令05原機（科保）041
令和5年7月25日

茨城県那珂郡東海村大字舟石川765番地1
国立研究開発法人日本原子力研究開発機構
理事長 小口 正範
(公印省略)

核燃料物質使用変更許可申請書の一部補正について

変更前	変更後	備考
<p>第2図～第3-1図 (記載省略)</p> <p>第 3-2 図 第 4 研究棟平面図 (2 階)</p> <p>【凡例】 DS : ダクトスペース PS : パイプスペース EV : エレベーター ☒ : 吹き抜け</p>	<p>第2図～第3-1図 (変更なし)</p> <p>第 3-2 図 第 4 研究棟平面図 (2 階)</p> <p>【凡例】 DS : ダクトスペース PS : パイプスペース EV : エレベーター ☒ : 吹き抜け</p>	<p>備考</p> <p>☁ : 間仕切りの 変更</p>

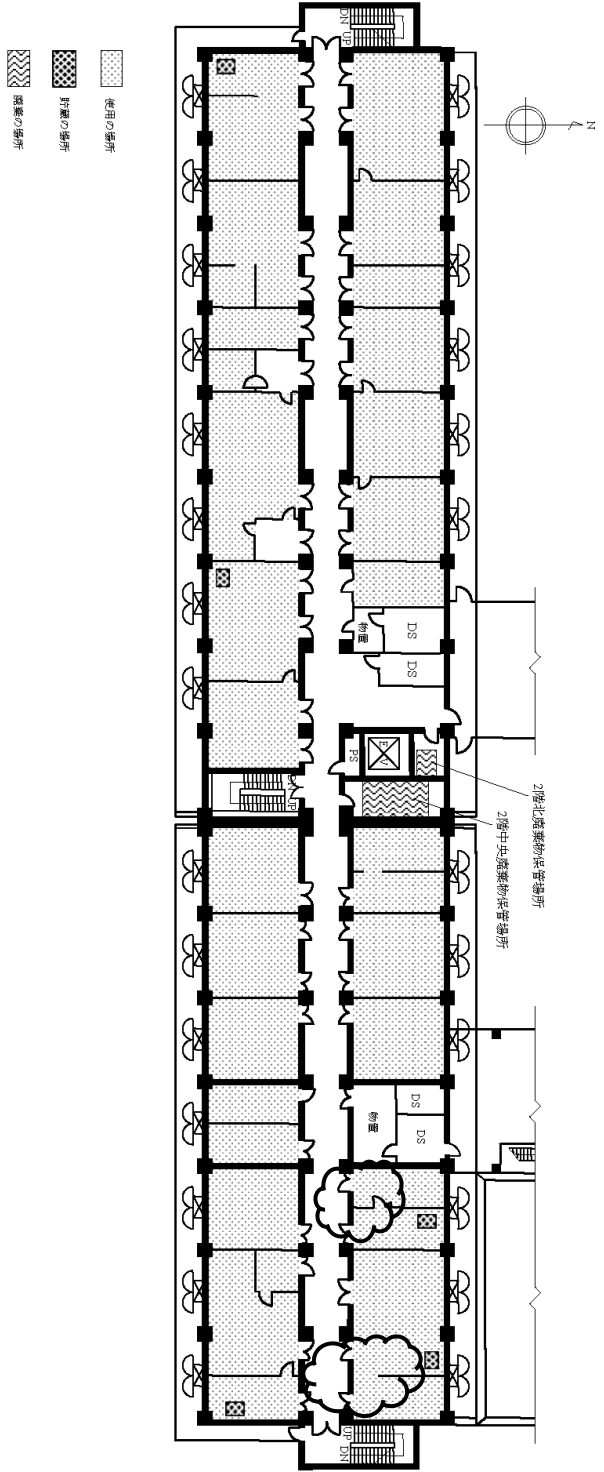
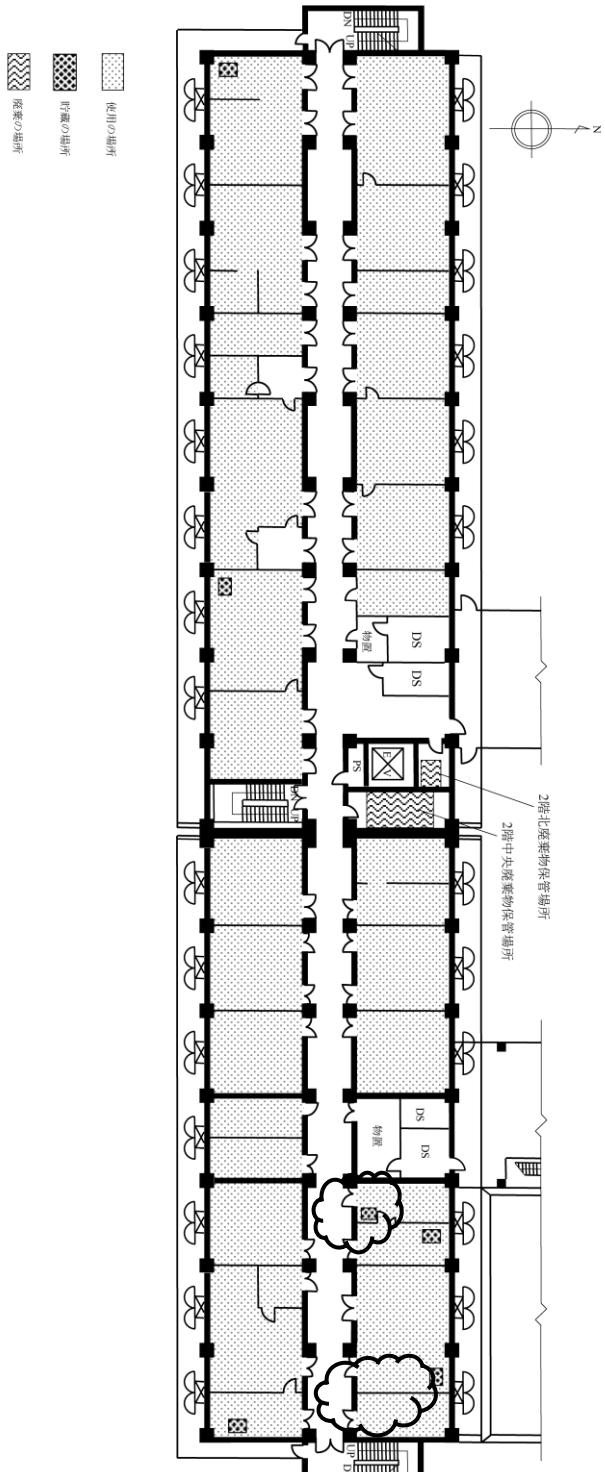
- ① 「第3-2図 第4研究棟平面図(2階)」において、間仕切りの記載を変更する。
 - ② 「第3-5図 第4研究棟内実験室配置図」において、119C-122(b)号室に使用の目的8の記載を追加し、309号室に使用の目的2の記載を追加する。また、319号室の使用の目的2の記載を使用の目的4に変更し、202A号室及び403AB号室の使用の目的3の記載を使用の目的2に変更する。このほか、間仕切りの記載を変更する。

変更前	変更後	備考
<p>図 9-9-1 建家間排水系統図</p>	<p>図 9-9-1 建家間排水系統図</p>	<p>☒: プルトニウム研究1棟の廃止措置に伴う建家間排水系統の削除</p> <p>☒: 放射性廃棄物処理場の名称の変更</p> <p>☒: 廃液長期貯蔵施設の管理区域解除に伴う建家間排水系統の削除</p>

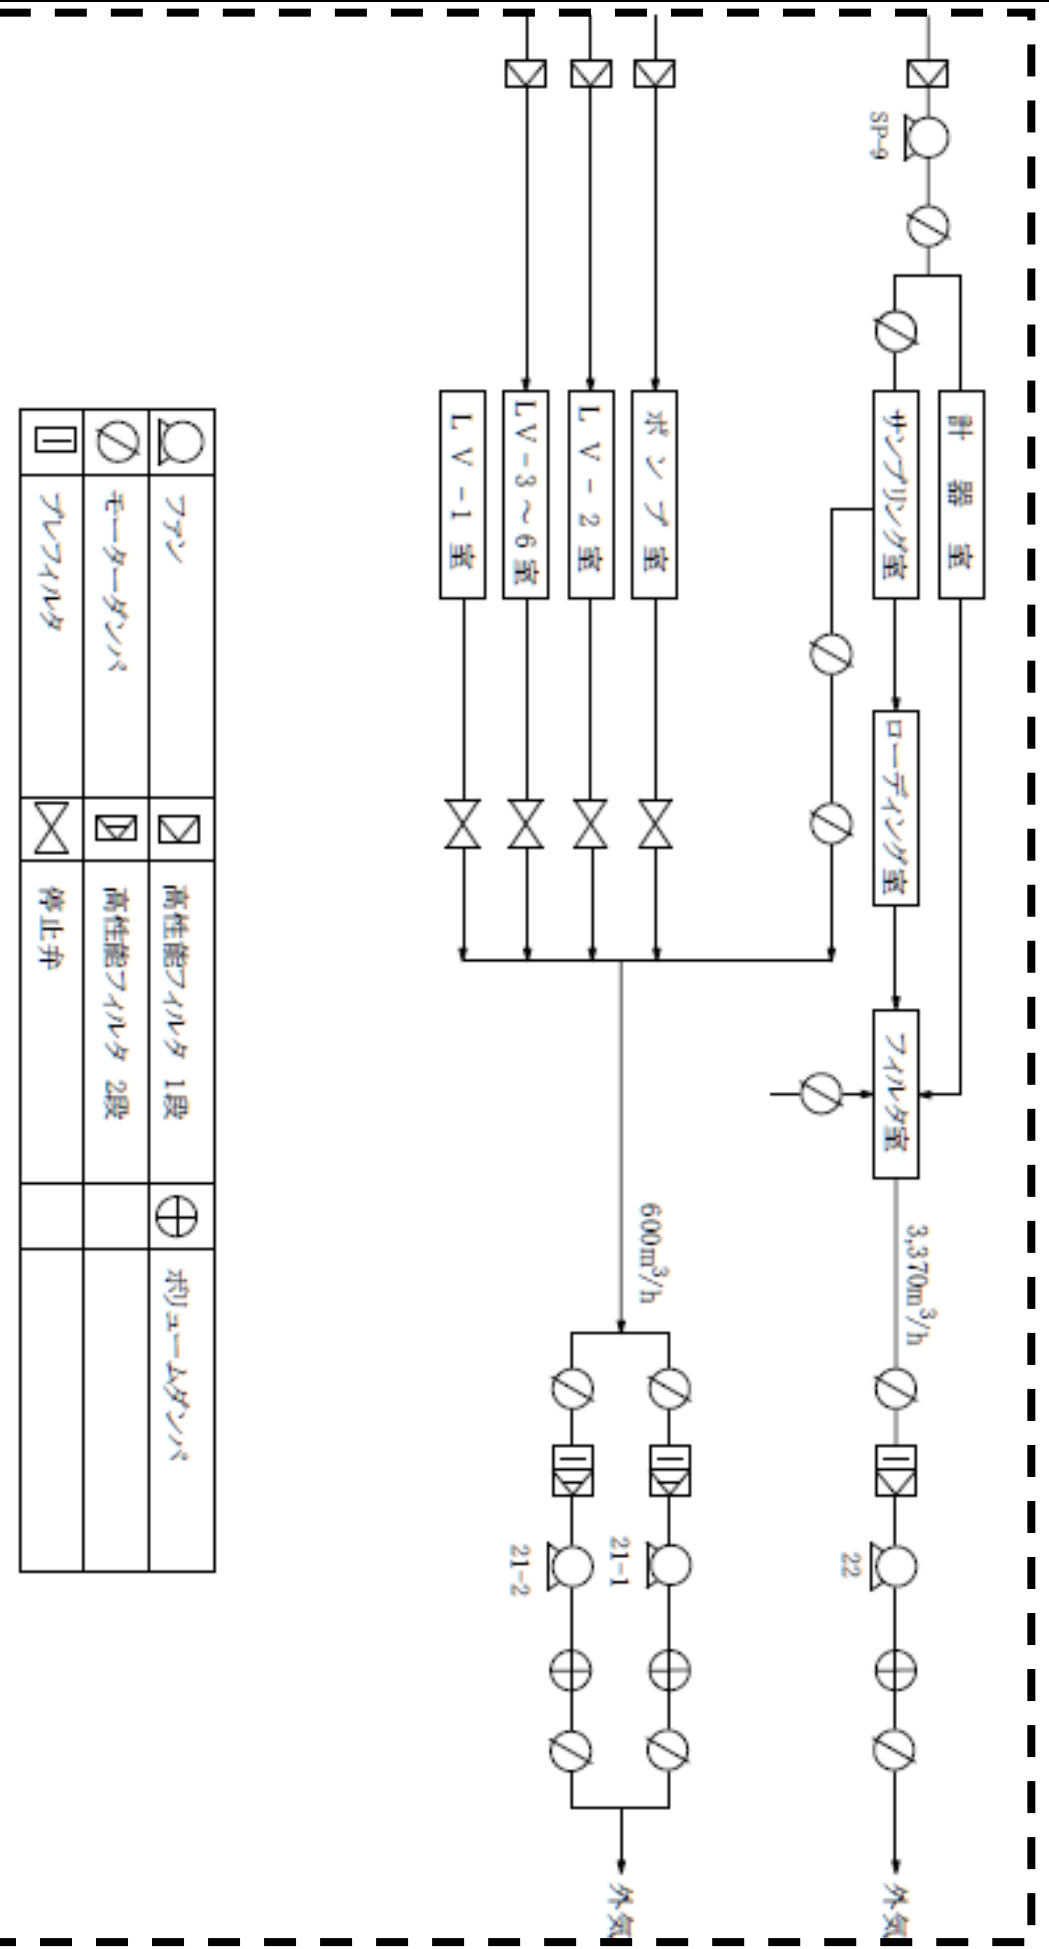
- ④ 「図4-5-1 使用、貯蔵、廃棄の場所（再処理特別研究棟）」において、Dダクトの記載を削除する。
 - ⑤ 「図9-9-1 建家間排水系統図」において、Cダクト及びDダクトの記載を削除する。
- 3) プルトニウム研究1棟の許可を廃止するため、次の変更を行う。
- ① 「図4-1 国立研究開発法人日本原子力研究開発機構原子力科学研究所配置図」において、許可の廃止に伴いプルトニウム研究1棟を削除する。
